築地中央市場跡地再開発 環境影響評価書案の問題点 Part 2

糸長浩司

NPO法人エコロジー・アーキスケープ 理事長

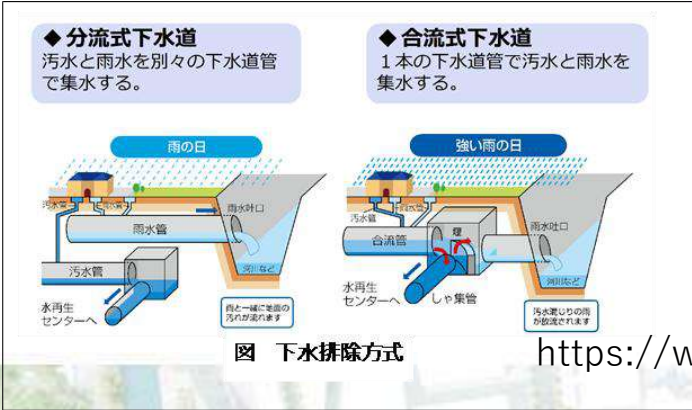
- ・ 再開発での汚水量の増大。1日で0 (更地) → **約50,000m³の増加**。50,000/19ha = 2,632m³/ha日
2,630/24時間 = **110m³/h、11mm/hの雨量に相当**

→ **敷地外の合流式公共下水道の負荷。再開発による汚水負荷。**

- ・ **大量な汚水が日々、合流式都市下水に流れ込む。**計画での非常用汚水貯留槽は数千m³程度か (非公開)
- ・ 敷地外で雨水と合流し、勝どきポンプ場の処理限界の**降雨80mm/h**であり、超えると隅田川に緊急放流 (汚水交じりのお濁水)、大腸菌等の汚染
- ・ 緊急放流も追いつかないと、**新大橋通りと晴海通りの交差点等でのマンホールからの汚水噴水、汚水交じりの内水面氾濫**

→ **かつての堀が内水面氾濫しやすいか**

★内水面氾濫対策としての防災としては、敷地地下に9,500 × 3 = 28,500m³の雨水貯留槽の設置し上を広場

写真 2.8-4 実験模型における防風対策の状況

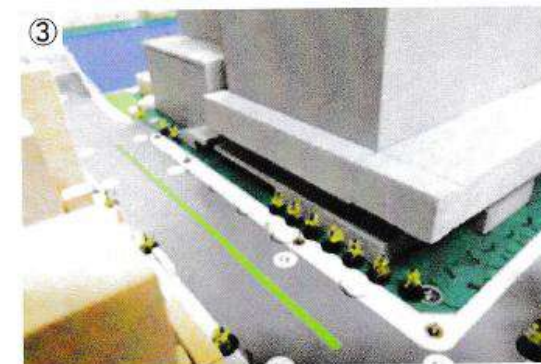
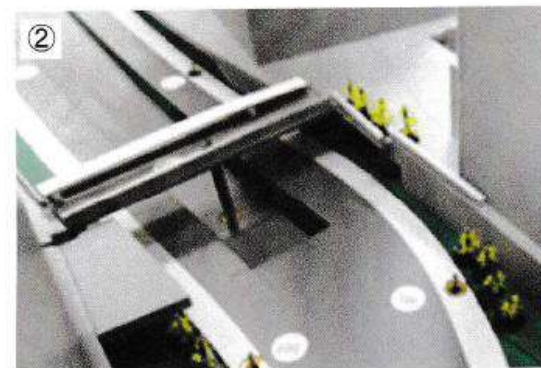
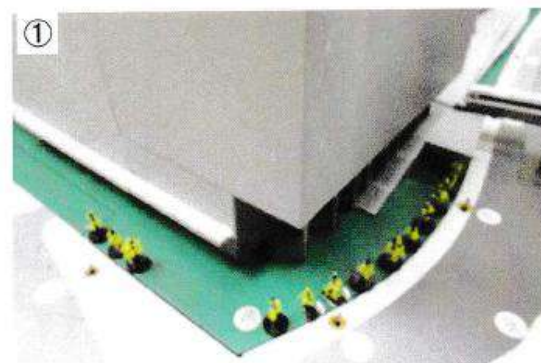
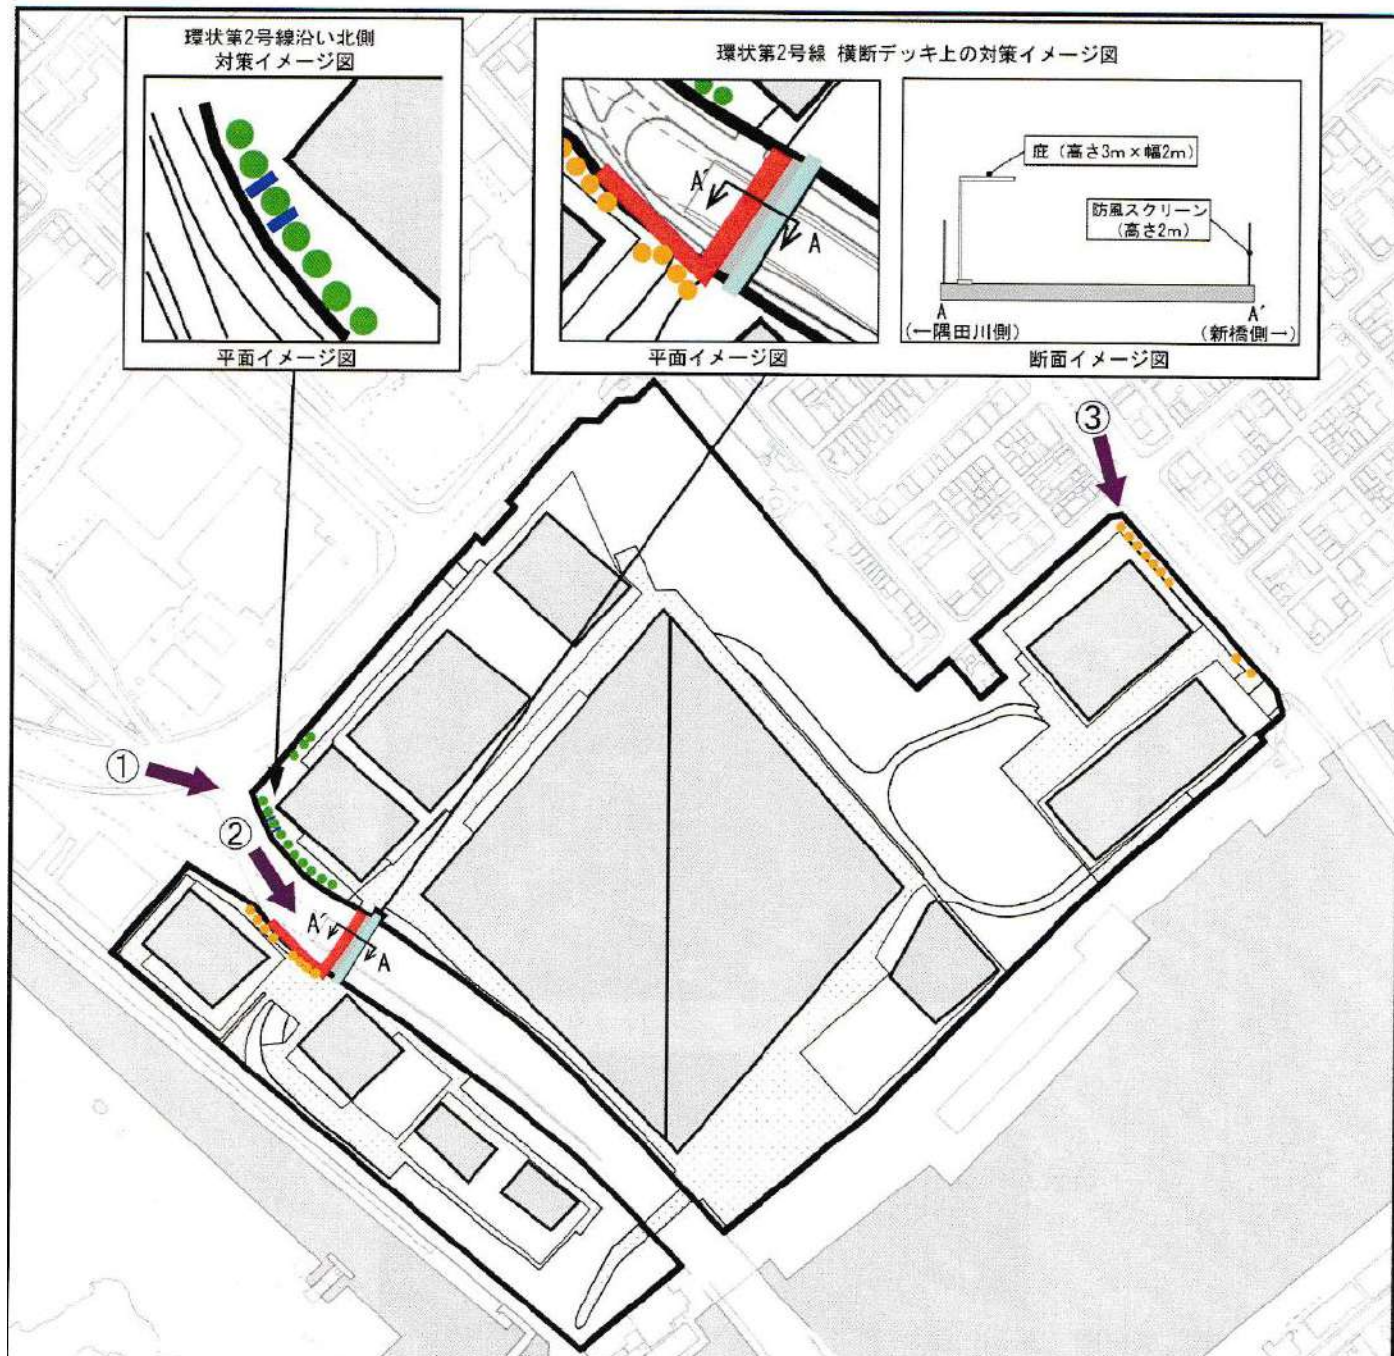
上記の2点での疑問があるので説明をしてほしい。

1)風害についての評価

①採用の「風工学方式」は、地上5mでの日平均風速を対象で、その風速の累積頻度55%(平均的な風速)と95%(週1回程度吹く比較的速い風速)の風速の状況をランク分けして評価。一方、村上方式(日本建築学会方式)では、地上1.5mでの日最大瞬間風速を対象とし超過頻度でランク分け評価。より歩行者レベルでの風害・ビル風害が判定できる。したがって風工学方式では突風の状況や変化は評価できない。この矛盾はどう説明するのか。

②高層ビル下でのガストによる住民の安全性について評価するためには、地上1.5m相当での風洞実験が適切であり、村上方式を採用すべきと考えるが、風工学方式で地上5.0m相当での風洞実験で評価した理由を示してほしい。その上で、地上1.5mでのガストに対する被害をどう推定したかを明示してほしい。

③もし、「突風の変化の範囲および程度」を予測したのであれば、風工学方式の4段階ランク図の他、建物建設後に突風(瞬間値)が変化、あるいは発生する具体的な場所とその変化の程度(風速が何m/s増減するか)を示す図面やデータを今すぐ開示してほしい。

- ④各測点の「突風率」(ガストファクター GF)、「乱れ強さ」の数字を明記してほしい。超高層のビル下でのガスト(瞬間的な突風)についての説明がないので追加で説明してほしい。
- ⑤資料に提示されている、方位別風速率の計算での分母は地上10mの気象庁の基準データを使用し、分子は風洞実験での地上5mの測定値と推察するが、同じ高さでの比率ではないので、風速率を1以下で評価するのではなく、約0.8以下で評価すべきではないか。
- ⑥建設後の風対策として、5～8mの植栽での効果がありとしているが、模型での風洞実験での緩和は、一般的には「予測に反映しなかった措置」に分類されるべきです。模型の植樹の材質の問題、樹木が植樹後安定するまでの期間の防風対策、強風時での倒木の危険性等の問題があるので、風対策として、植樹効果があると確定することは不正確であるにも関わらず、どうして確定的な評価といえるのか。
- ⑦風工学方式であり、地上5mでの減衰効果と思われるが、歩行者レベルの地上1.5mでのガストにより地上を横に走る突風については予測していないと思われるが、その点はどう説明されるか。
- ⑦環二道路に関わる橋上の風害対策として、2mの壁や庇により、領域D→Cと対策効果を提示しているが、橋下からの巻き上げ、渦風に対しての考慮はしているのか。別の実験をしているのか明らかにしてほしい。
- ⑧通常は、風速のシミュレーション、CFD (Computational Fluid Dynamics)を風洞実験と並行して行うが、どうして今回の評価書案では実施していないのか。しているのであれば、結果の図等を提示してほしい。

写真 2.8-3 実験模型(建設後)

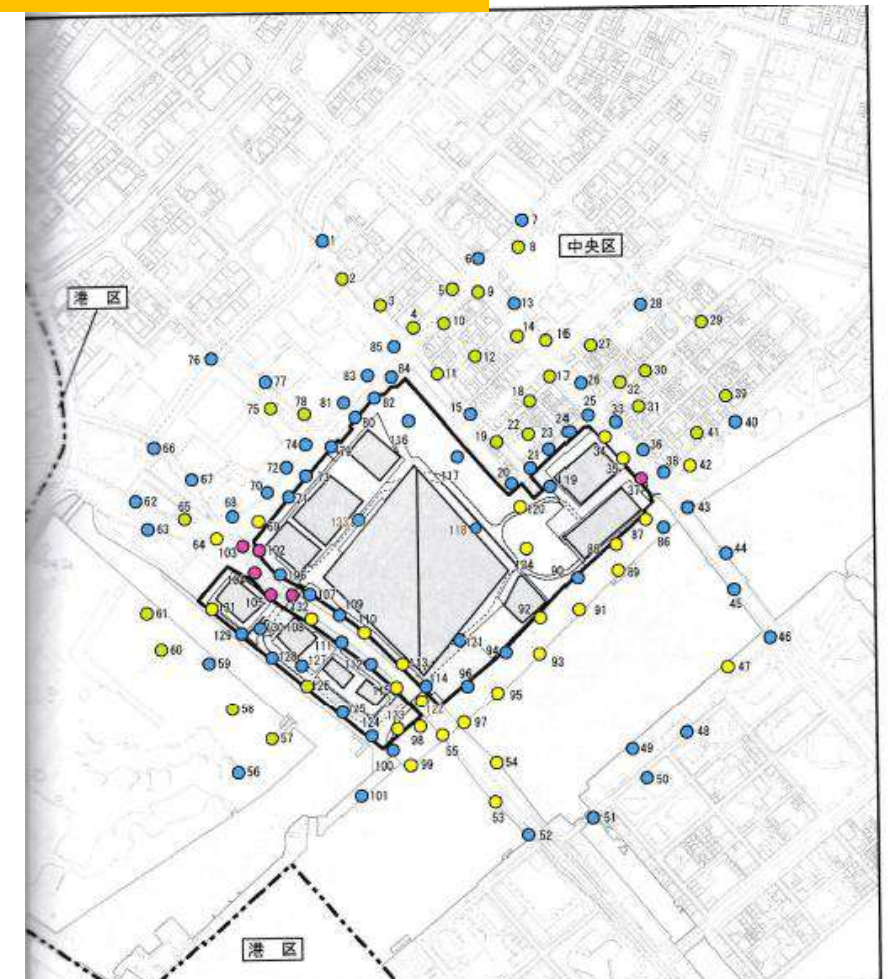
評価書案に掲載されている風洞実験用の模型（上）と、風速の測点箇所図（建設後）

模型は銀座の高層ビルの方まで作成されているにも関わらず、風速測点は敷地に近い箇所のみとしている。非常に、非科学的、恣意的で、不誠実な測点設定と言わざるを得ない

図2 建物の建設前後での風洞実験測点での風速の変化（評価書案のデータを加工、糸長浩司）

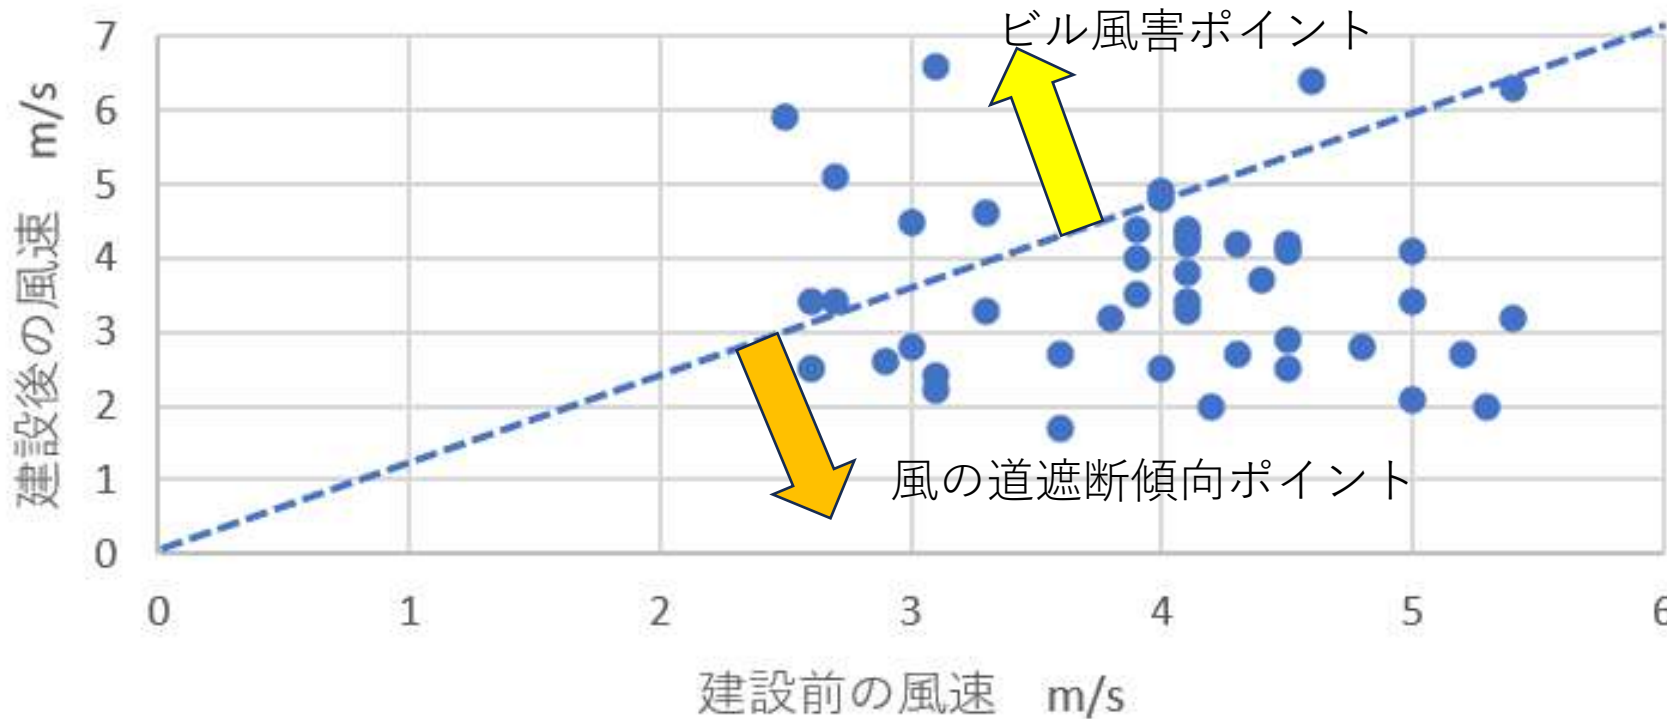
建物前後での累積頻度95%の風速の変化

風洞実験での測点123（建設前にはない測点は除いている）の内、建設前後での、風工学方式での領域のランクに変化があった測点は、45である。その内、領域のランクが低下（風速の減速／風の実道の障害）は、32で、71%（測点全体では25%）である。増加（ビル風による風害）は、13であり、29%（測点全体では11%）である。

図3 超高層ビル群の敷地の北西角でのビル風のかく乱（評価書案の資料を糸長が加工）

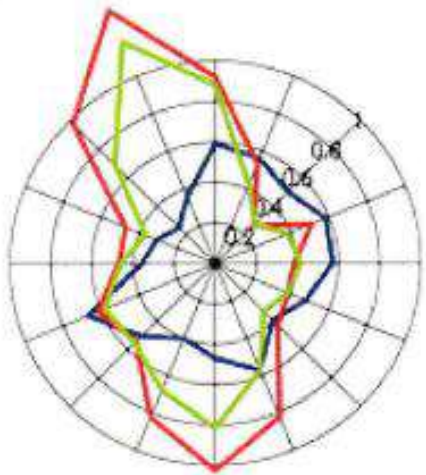
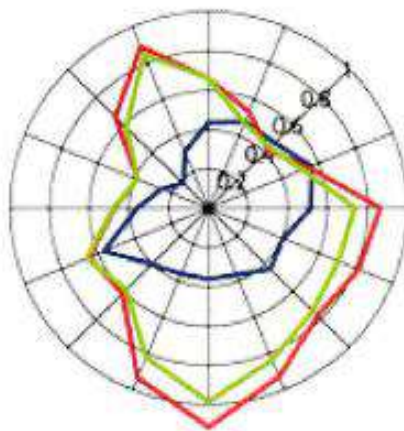
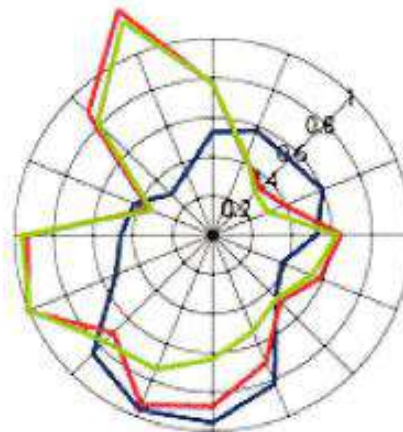
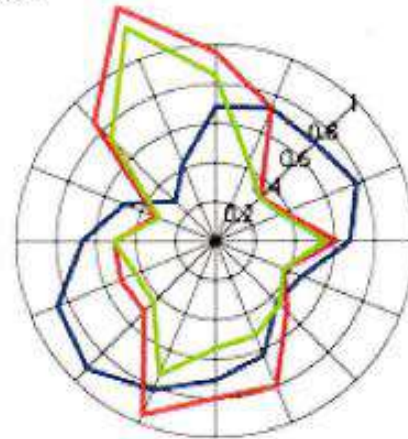
全方位でのかく乱

図4 風の道の遮断、銀座エリアの風向別での減衰状況（評価書案資料を糸長が加工）

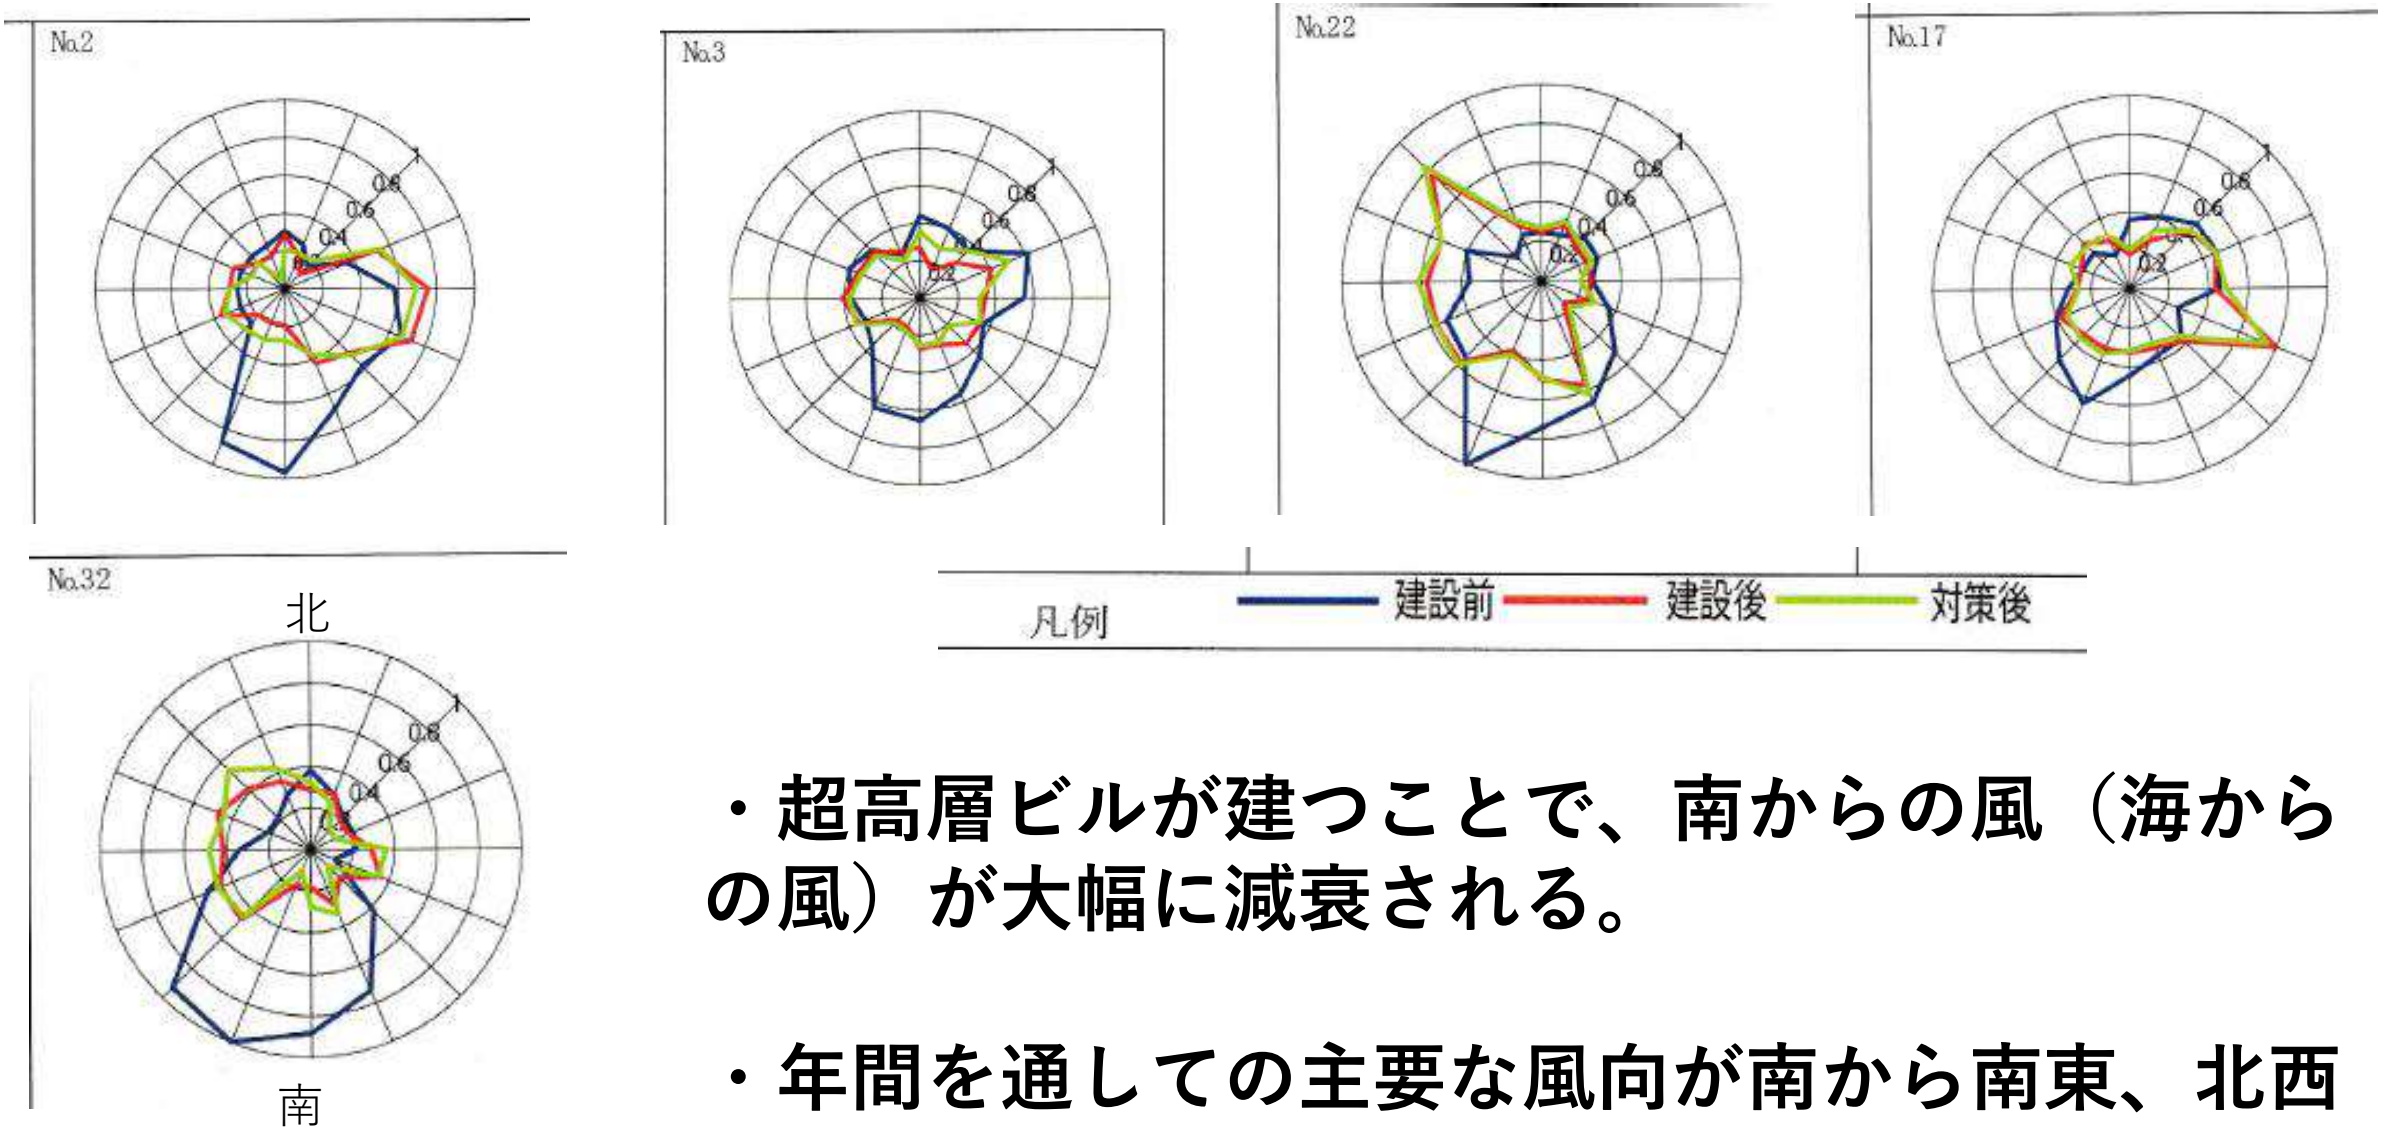
- ・ 超高層ビルが建つことで、南からの風（海からの風）が大幅に減衰される。
- ・ 年間を通しての主要な風向が南から南東、北西に変化する。

図5 風の道の入口での遮断状況（評価書案資料を糸長が加工）

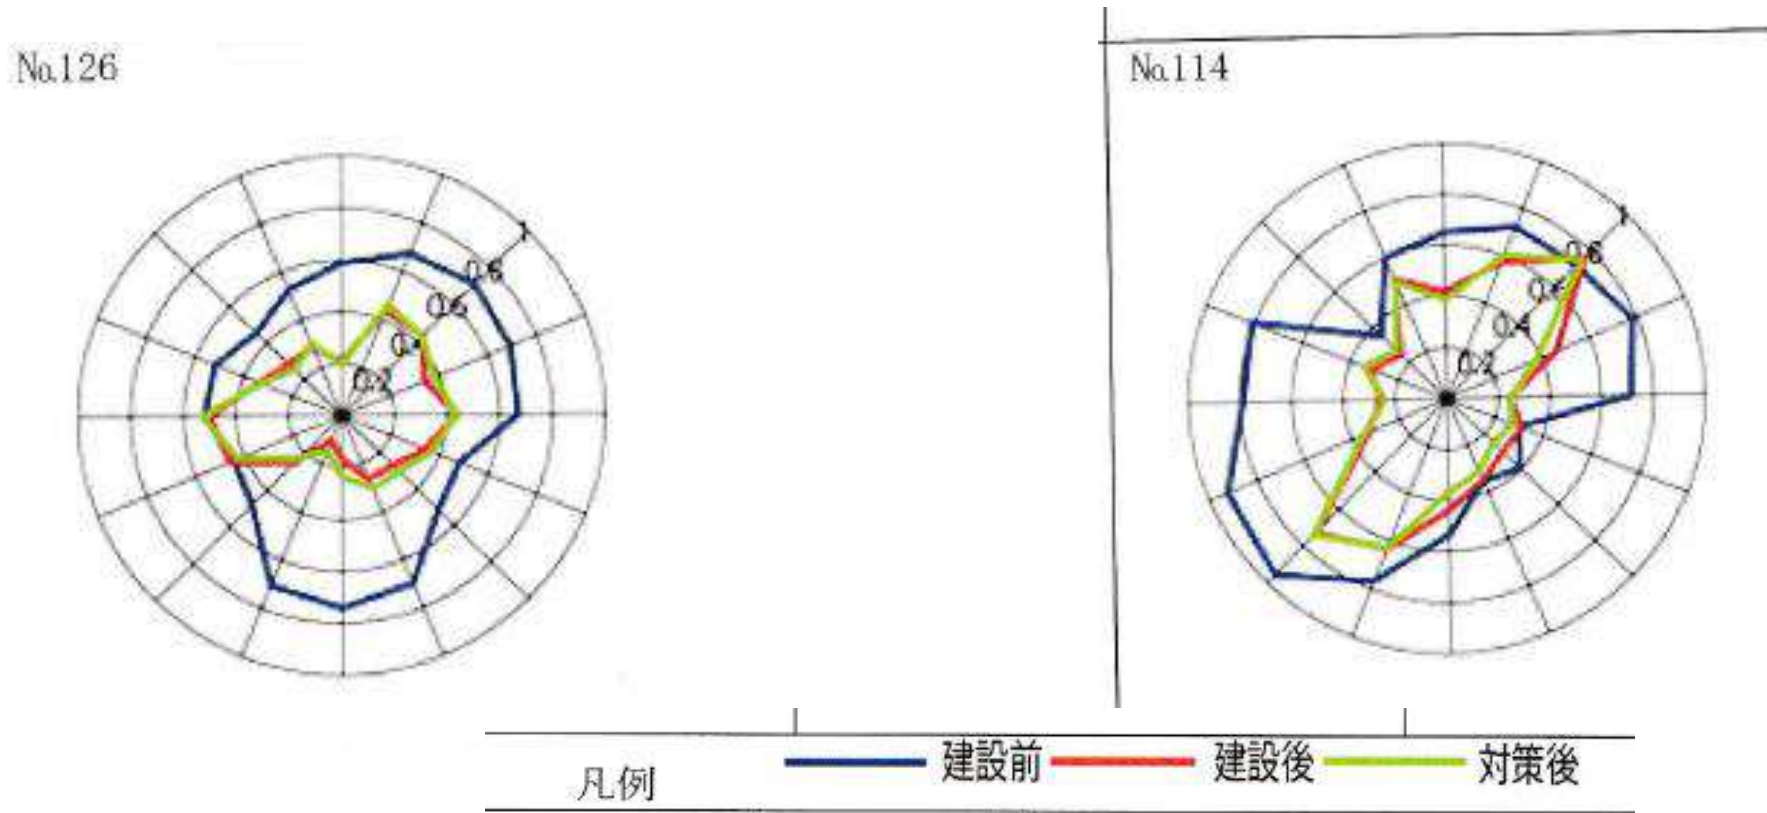
敷地の南から南西の、海の風を取り入れ口での、風速の減衰、風の道の遮断
